Změnový list č. 8

Číslo SoD:	SoD ze dne 25.10. 2022	Číslo SoD objednatele:	DIL/54/12/021816/2022
Název stavby:	Odvodnění Nebozízku a oprava havarijního stavu štolý č. X		
Objednatel:	Hlavní město Praha, odbor ochrany prostředí MHMP	IČO:	00064581
Zhotovitel:	POHL cz a.s.	IČO:	25606468
Název změny:	Základ pod křídla portálu v SO 07		
Druh změny:	Doplnění betonového základu pod křídla portálu	Změnu vyvolal:	Dodavatel po dohodě s investorem
		Změna termínu:	Ne
Důvod a popis:

SO 07-ZL-8 - Základ pod křídla portálu

Změnový list č. 9

Zakreslení prohloubení výkopu základové spáry do PD.

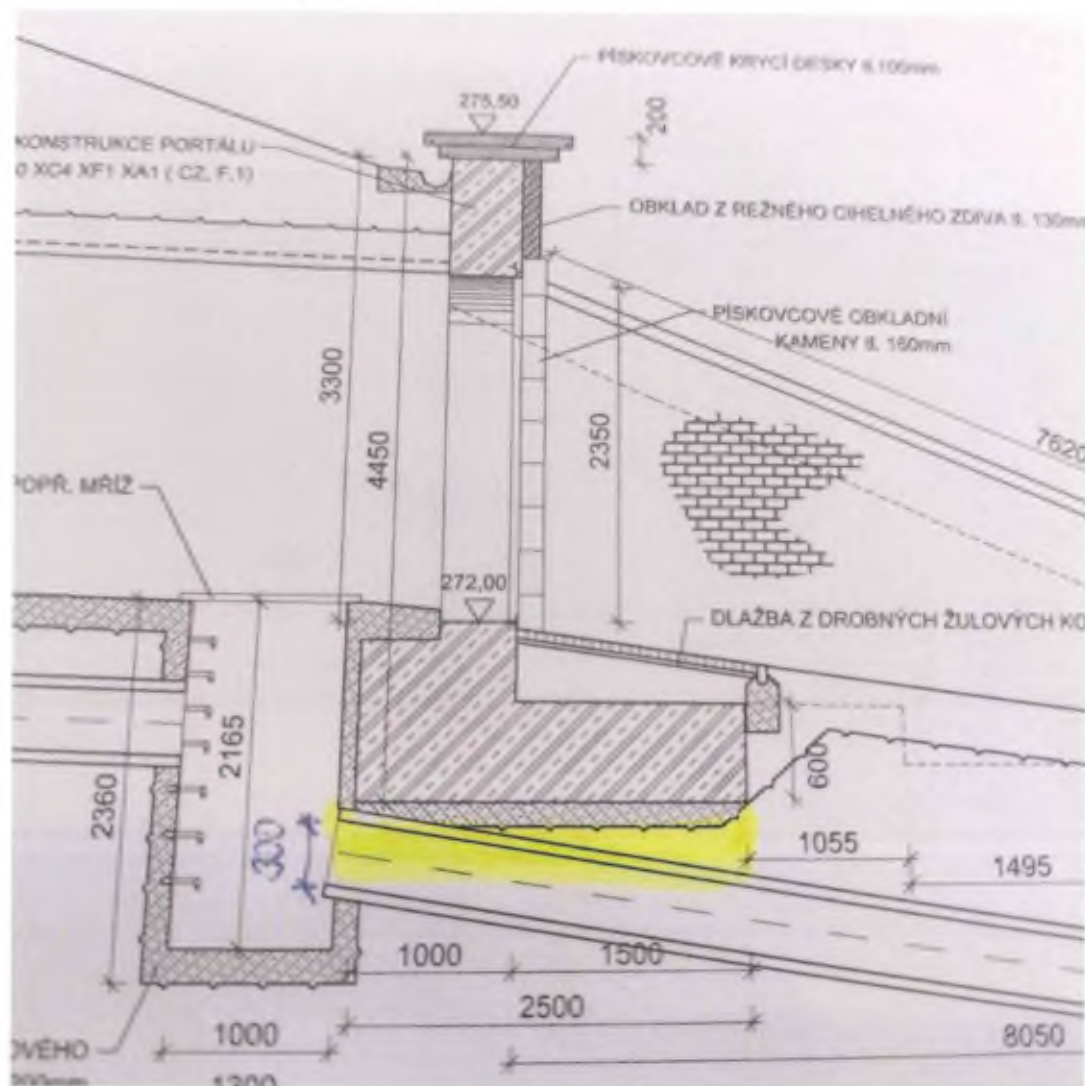
Vzhledem k nedostatečné únosnosti základové spáry pod železobetonovým základem portálu SO 07 bylo projektantem rozhodnuto o prohloubení základu o 30 cm v celé ploše 12,09 m² a jejím vyplnění štěrkokdrtí frakce 0/32 včetně následného zhutnění a poté doplnění podkladním betonem tl. 100 mm s vloženou ocelovou výztuží. Na zhutněném podloží byla provedena hutnící zkouška jejichž výsledky byly vyhovující pro následné práce na armovaném základu portálu.

Původní PD

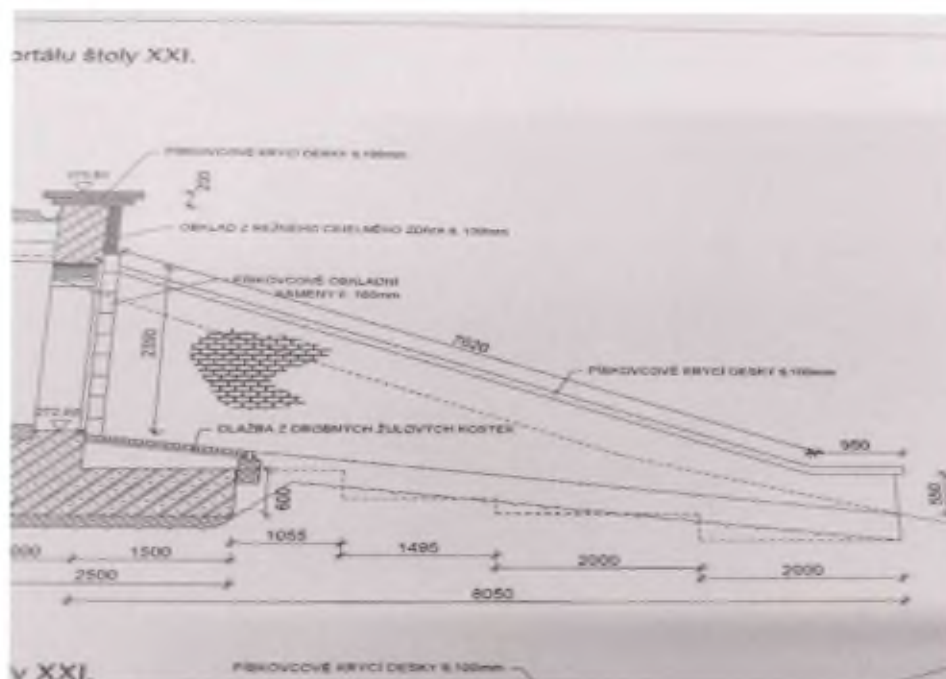
Vzhledem k tomu, že v původní PD byly navrženy betonová křídla portálu jako samonosná, nebyla položka základových pasů pod tato křídla součástí rozpočtu. Po zhodnocení situace na stavbě byly základové pasy doprojektovány. Rozměry základových pasů jsou 10,39 a 8,35 m délka, 1,00 m šířka a 0,15 m hloubka. Pasy byly po vyhloubení zabetonovány betonem třídy C12/15 s vloženou ocelovou výztuží (kari síť)
